## KOMPLETTERANDE PM TILL DAGVATTENUTREDNING ÖSTBERGA 1:3, STOCKHOLM

Stadsbyggnadskontoret (Ida Thomasson) har inkommit med kommentarer avseende dagvattenutredningen per e-mail till Olle Husko, Jernhusen AB (2018-03-08). I denna PM besvaras de aktuella frågeställningarna utifrån nuvarande kunskaper om området och dess förutsättningar.

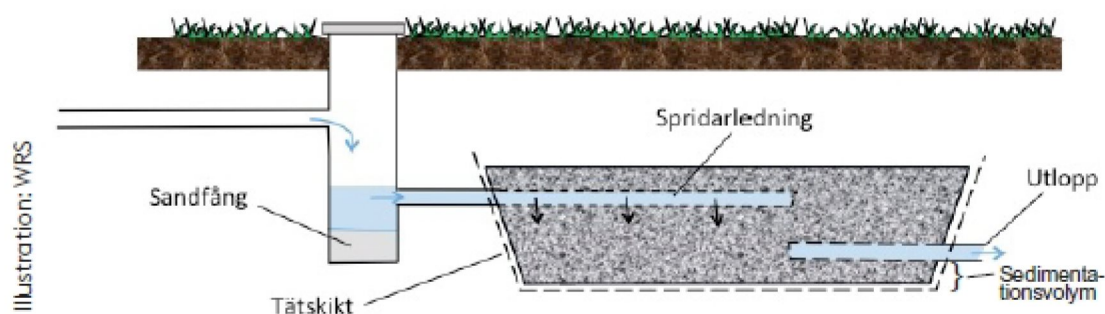
*Det behövs tillräcklig kapacitet för att ta hand om dagvattnet och bara volym över grundvattennivån är relevant för detta. Era konsulter måste nu när vi har koll på grundvattennivån redovisa att den föreslagna lösningen för dagvattenombändertagande är tillräcklig för den mängd dagvatten som beräknas behöva tas om hand. Borde inte vara omöjligt med avseende på den mindre yta som genererar dagvatten. Tydliggör detta i dagvattenutredningen.*

Ett alternativ till perkolationsmagasinen söder om byggnaden är att istället anlägga avsättningsmagasin med sandfång för fördröjning och rening, se figur 1. Magasinen kan gjutas på plats, alternativt kan prefabricerade rör (plast eller betong) eller plastkassetter användas. Reningsfunktionen sker genom att suspenderat material och partikelbundna föroreningar

sedimenterar i magasinet. Reningsgraden är ca 50% för fosfor vilket motsvarar den reningsgrad som även antagits i dagvattenutredningen för perkolationsmagasinen för beräkningarna av fosforhalter före och efter rening. Avsättningsmagasin skulle kunna anläggas inom fastigheten men exakta lägen får utredas i samband med projektering. De kan anläggas även om grundvattennivåerna är höga men då måste magasinet kunna stå emot den lyftkraft som grundvattnet skapar (WRS, 2017). En nackdel med dessa anläggningar är att de kräver mer kontinuerligt underhåll i jämförelse med t.ex. perkolationsmagasin. Förslagsvis används tömningsbara magasin så att sedimenten kan avlägsnas och magasinerna kan spolas rena (WRS, 2017).

Förslagsvis skulle denna dagvattenlösning kunna anläggas delvis inom den del som var planerad för perkolationsmagasin, inom de delar där jorddjupet är som störst.

Utgjänningsmagasin av plaströr (Uponor ©) kan förslagsvis anläggas längs med byggnaden långsidor (uppskattningsvis ca 100 m magasinrör med dimensionen 1200 mm). Till magasinet kan en filterbrunn anslutas för rening av dagvattnet. Storleken på filterbrunn får utredas i samband med projektering. Enligt uppgift från leverantören Uponor kan dessa utgänningsmagasin (med filterbrunn för rening) vara ett lämpligt alternativ för fördröjning och rening av dagvatten, med hänsyn till de förutsättningar som råder (Rickard Granath, Uponor 2018-04-11).
